質疑書に対する回答

令和6年6月3日付けで公告した「国道493号（北川道路・柏木2号橋上部工）道路改築工事（道改国（債）第2-2-1号）」に係る質疑について、下記のとおり回答します。

架設計画図(参考図) S:1:500

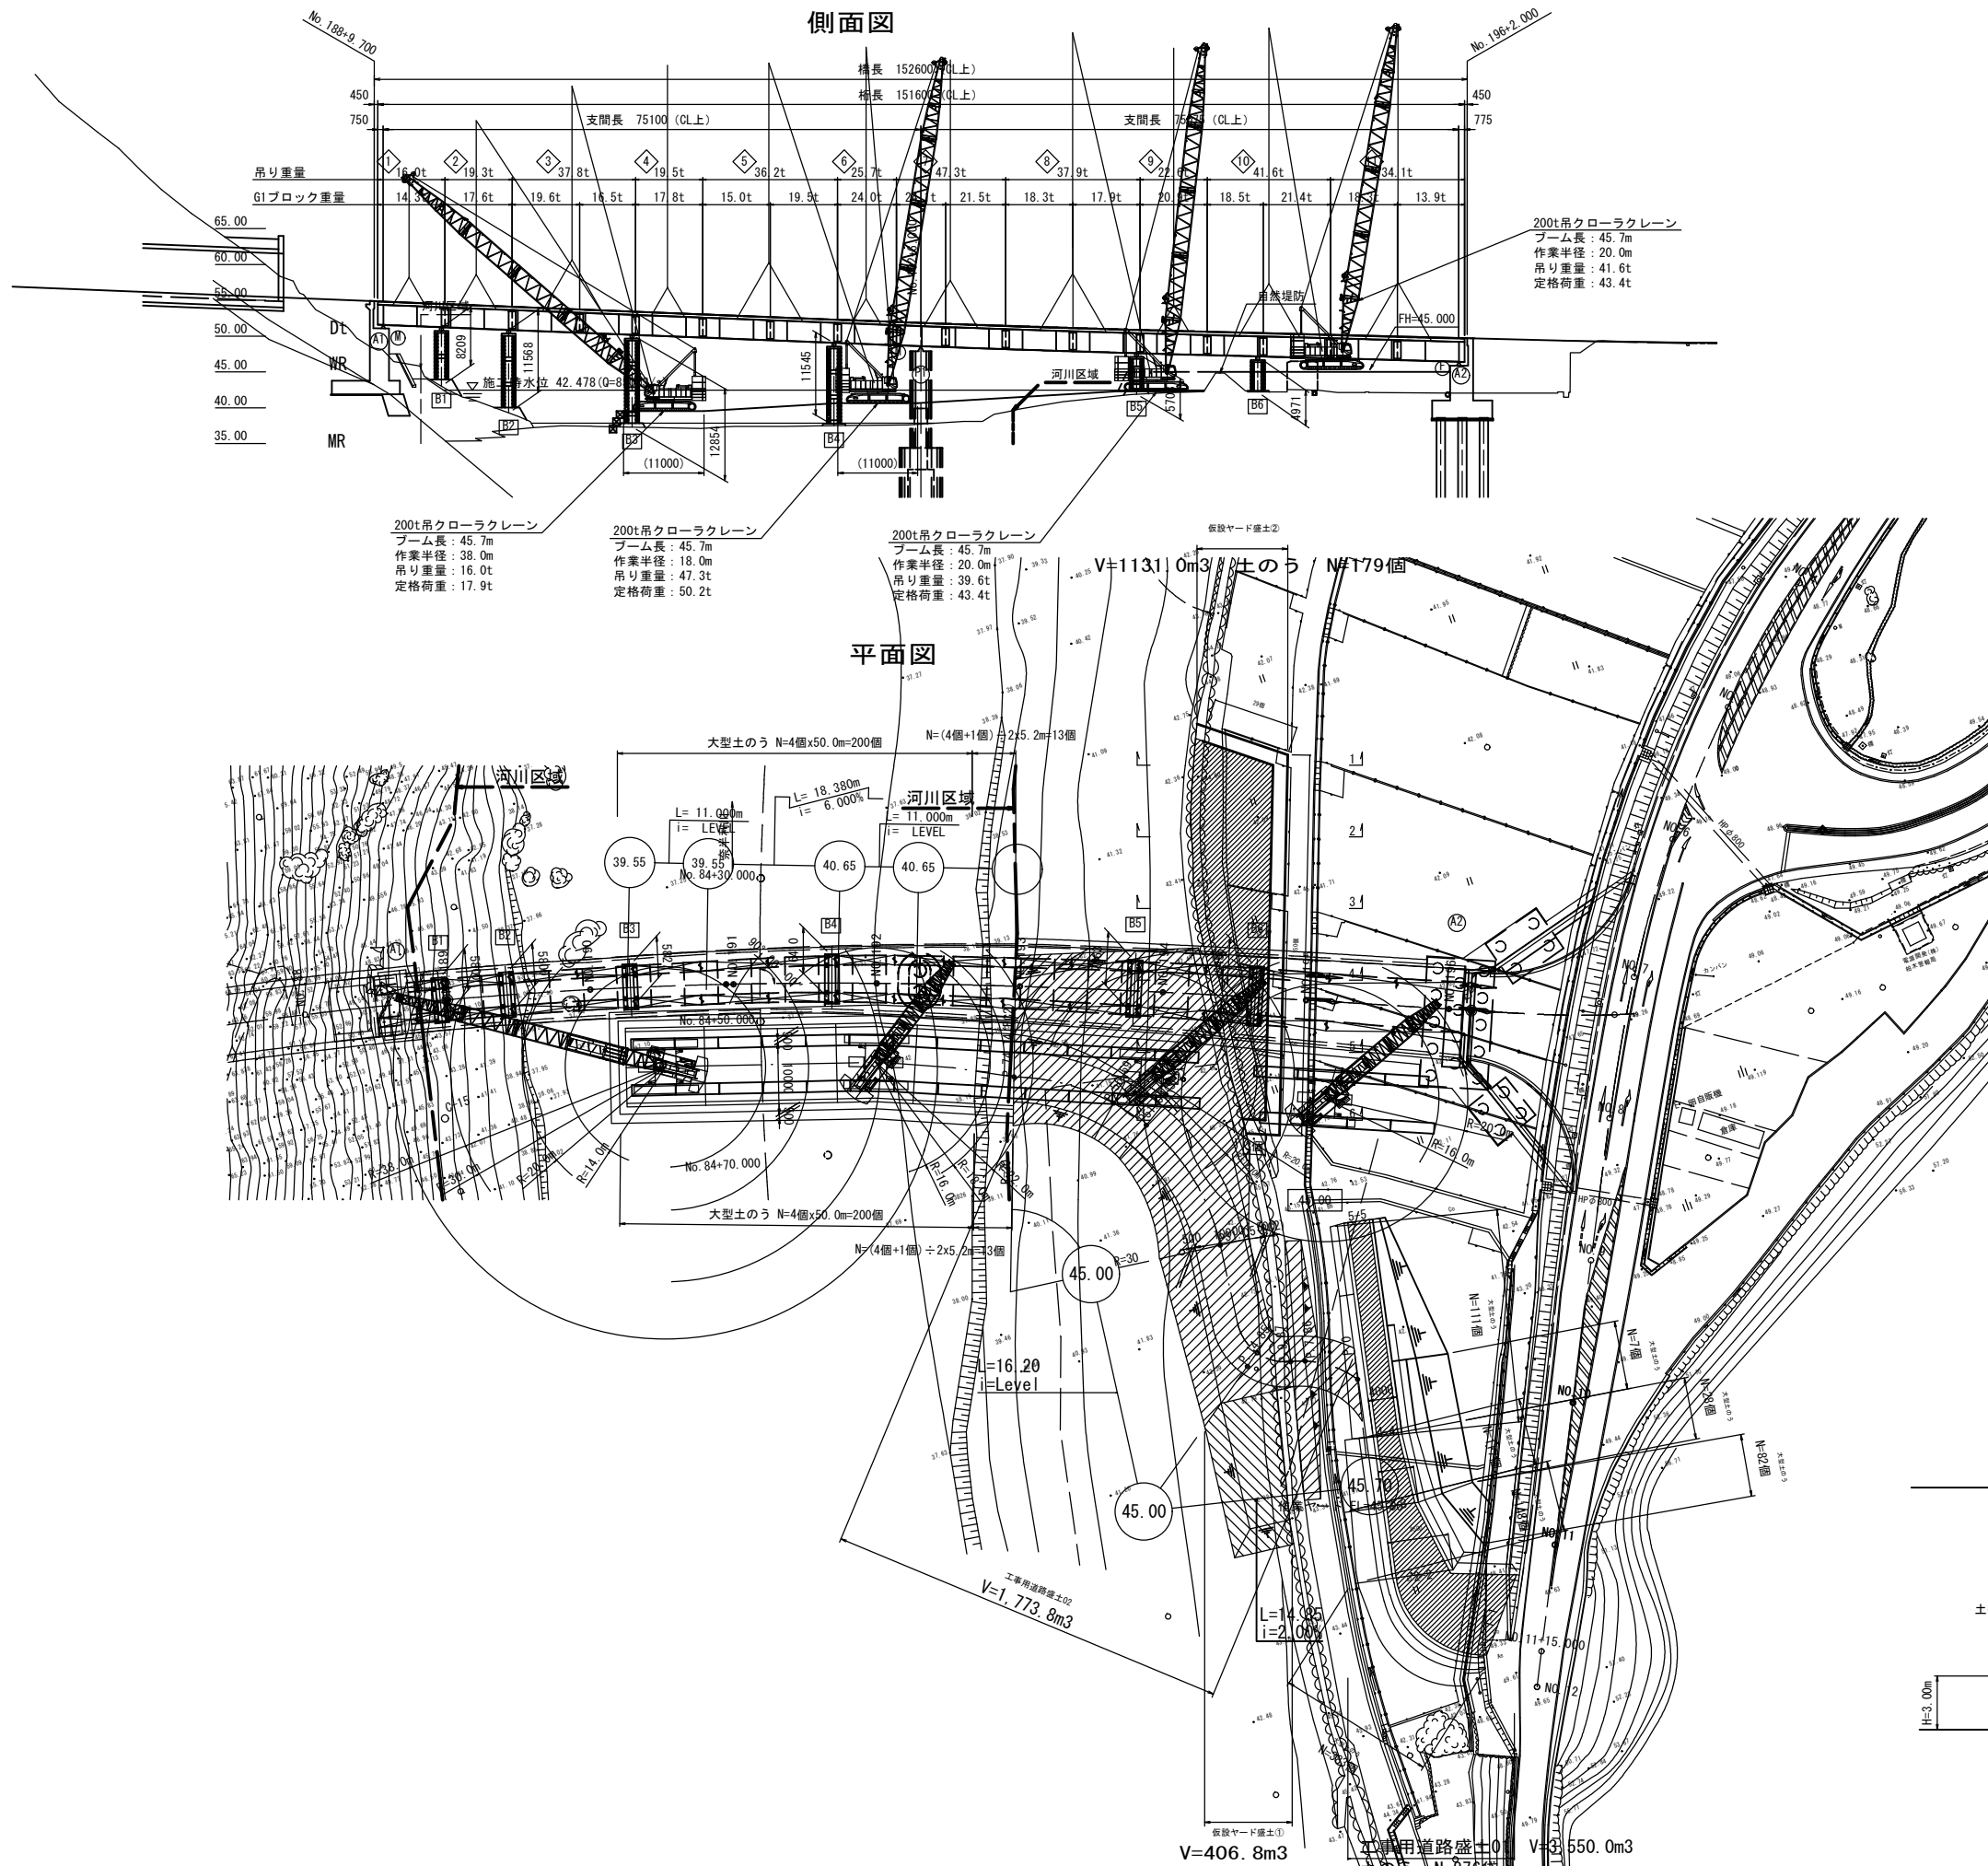
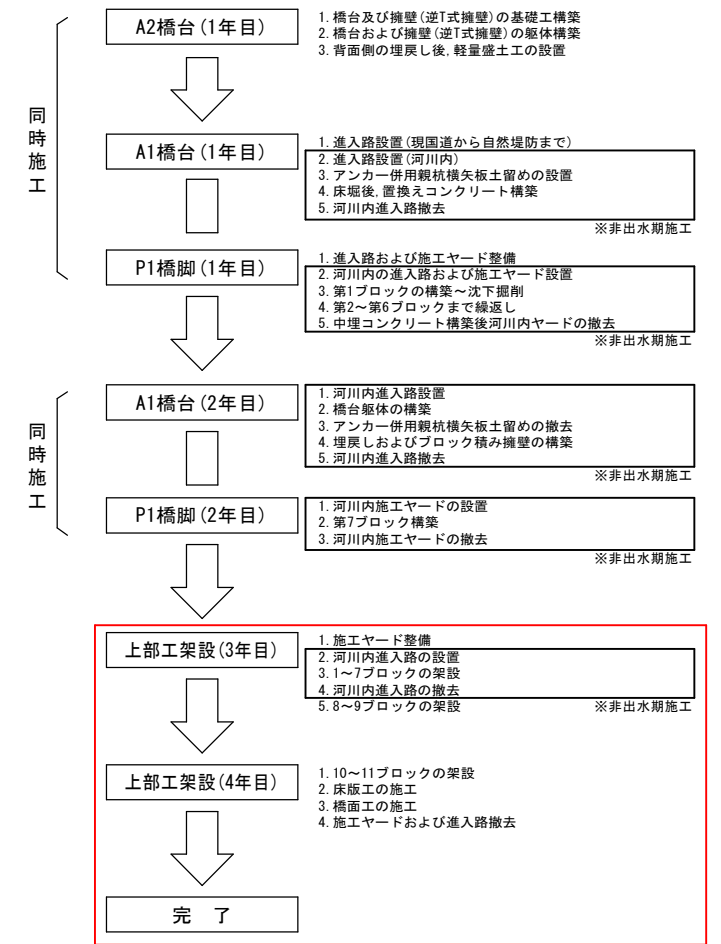
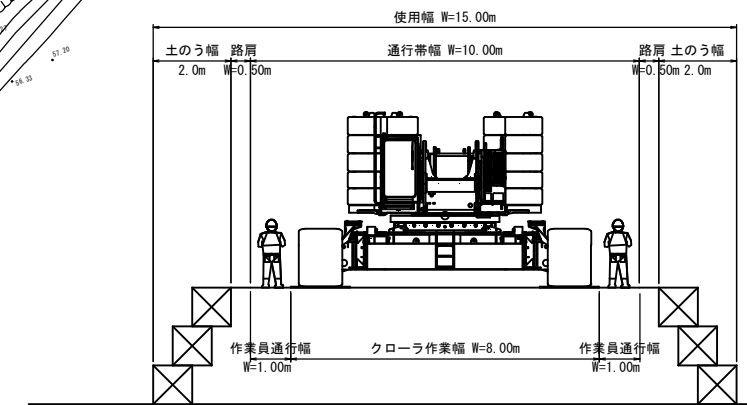
NO	質 疑	回 答	回答日
1	(図面(連携用その2)図面番号91/106)「架設計画図(参考図)」について 図面右上「施工概要」の「上部工架設(3年目)」の「5. 10~11ブロックの架設」は非出水期施工が終わった後に架設し、「上部工架設(4年目)」の「1. 8~9ブロックの架設」とあります。しかし、10~11ブロックの区間はベントが1基のため、架設できません。架設順序は、8~9ブロックが先でその次に10~11ブロックの架設ではないでしょうか。	別添のとおり、図面番号91/106「架設計画図(参考図)」を修正しましたので、ご確認ください。	6月14日
2	(特記仕様書P.11~13、個別公告P.7、様式-9)「ICT技術」について 「特記仕様書P.11~P.13」の高知県土木部発注工事におけるICT活用工事(構造物工(橋梁上部))「施工者希望型」特記仕様書に記載されている内容と、「個別公告P.7」及び「様式-9」施工上の課題に関する所見 評価項目③のICT技術に関する提案が重複した場合、提案内容は評価対象ないし評価対象外どちらになりますでしょうか。	特記仕様書の中に記載されている各種法令・基準・要領等にて規定されている内容を提案された場合、評価対象とはなりません。	6月14日
3	(個別公告P.7、図面(連携用その2)図面番号91/106)「非出水期中の上部工架設の施工範囲」について 施工上の課題に関する所見 評価項目③の「非出水期中の上部工架設」には、合成床版架設や工事用道路工も含まれておりますでしょうか。	含みます。	6月14日

4	<p>(図面(連携用その1)図面番号 2/106、図面(連携用その2)図面番号 91/106) 「橋脚の番号」について 橋梁一般図と架設計画図ではA 1 橋脚とA 2 橋脚が逆に記されています。 どちらを正と考えればよろしいでしょうか。</p>	<p>図面番号 2/106 を正としてください。別添のとおり、図面番号 91/106 「架設計画図(参考図)」を修正しましたので、ご確認ください。</p>	6月14日
---	--	---	-------
